SVAR PÅ HENVENDELSER FRA HØRING

FORSLAG TIL AMALIEGADE NORD OG KOMMUNEPLANTILLÆG OG MILJØRAPPORT

- Lokalplantegninger
Tegning 5 Bebyggelsens omfang og placering
-Etageangivelse rettes fra 3 etager til 4 etager.

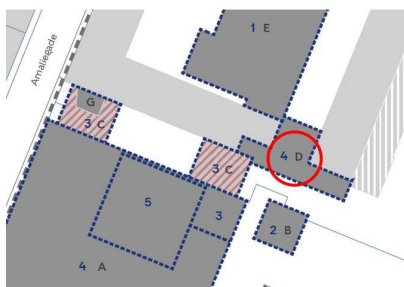
2. Bygherre har påpeget en fejl på 'Tegning 5. Bebyggelsens omfang og placering', hvor etagehøjden er angivet til tre etager, hvor den korrekte højde er fire etager, som den også er angivet på alle illustrationer i lokalplanforslaget.

Ad. 2 Forvaltningen medgiver, at der er en fejl på 'Tegning 5 Bebyggelsens omfang og placering', hvor etageantallet ved en fejl er angivet til tre etager på tilbygning til eksisterende byggeri, hvor der på tegningen burde have stået fire etager. Med ændringen ændres ikke på den i projektet og redegørelsen viste højde af tilbygningen. Det drejer sig udelukkende om en fejl på tegningen.

Forvaltningen foreslår, at tegningen rettes. Følgende ændringer foreslås:

Etageantal rettet tre til fire etager indenfor den røde cirkel

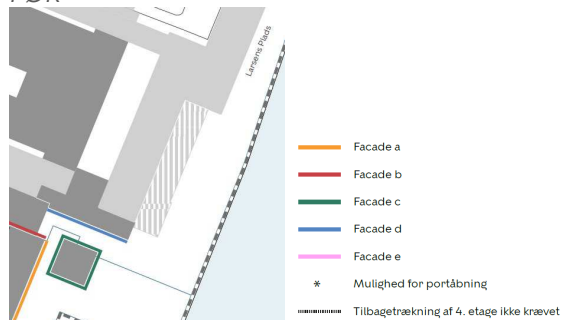
2. Bygherre har oplyst, at der ønskes mulighed for tilbagetrukket tagterrasse på 4. etage, der ved en fejl ikke fremgik af det underliggende materiale til lokalplanen. Bygherre har fået udarbejdet en opdateret støjberegning, der viser, at den beregnede vejstøjbelastning på den ønskede terrasse er beregnet til under miljøstyrelsens vejledende grænseværdier for kontorer på 63 dB.

s. 9. Tagterrasser *Der muliggøres tagterrasser på 3-4 etage på den nye*

bebyggelse på Amaliegade 44 (byggefelt A) og på eksisterende høj kælder mod promenaden. Det fastlægges, at der skal være beplantning på tagterrasserne. på den nye bebyggelse på Amaliegade 44 (byggefelt A)

TEGNING 6a Bebyggelsens ydre fremtræden

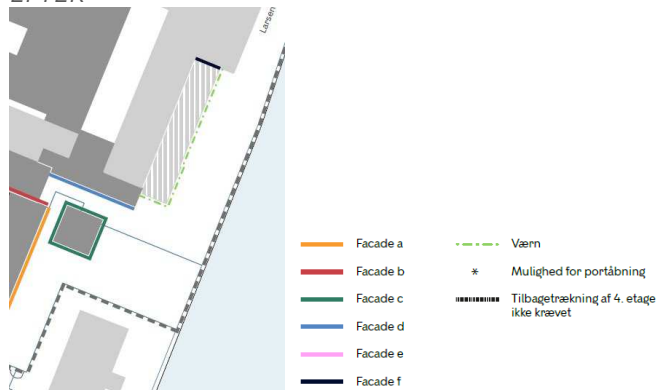
Lokalplanen ønskes også opdateret fsv. et tidligere fremsendt byggeønske fra bygherre om at etablere tagterrasse på eksisterende bygning mod havnepromenaden til medarbejderne. Terrassen udføres med glasværn på eksisterende høj kælder med udgang fra Esplanaden 50 og med begrønning på 10%.

Nr. 6a Bebyggelsens ydre fremtræden

- *Facade f indsats for at muliggøre dør.*

- *Signatur og markering indsats for at muliggøre glasværn.*
